关于南京大学西南楼修缮工程设计项目

一层东侧外门情况说明

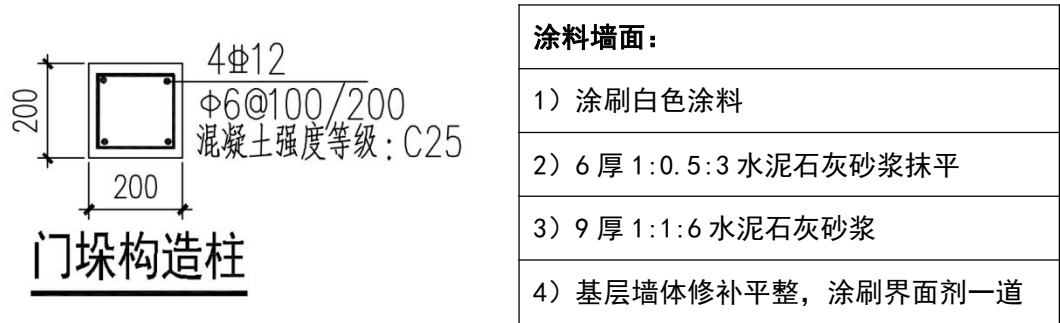
一层 6 轴-7 轴交 D 轴处，原设计外门位置两侧顶上有管线穿过，现需要在门洞两侧增加 200x200 门垛，门垛位于门两侧，门垛高度 2400。

门垛结构构造做法及新增门垛墙面工程做法详见下图：

门气密性分级为 7 级，水密性能分级为 6 级，抗风压分级为 9 级，保温性能分级为 6 级，隔声性能按照《建筑门窗空气隔声性能分级及检测方法》GB/T8485-2008 分级为 4 级，并应符合民用《建筑隔声设计规范》。

门型材为：隔热铝合金框 6 中透 low-E+12A+6 透明中空玻璃，门开启扇为平开门；型材颜色古铜色；门锁、合页无特殊要求。
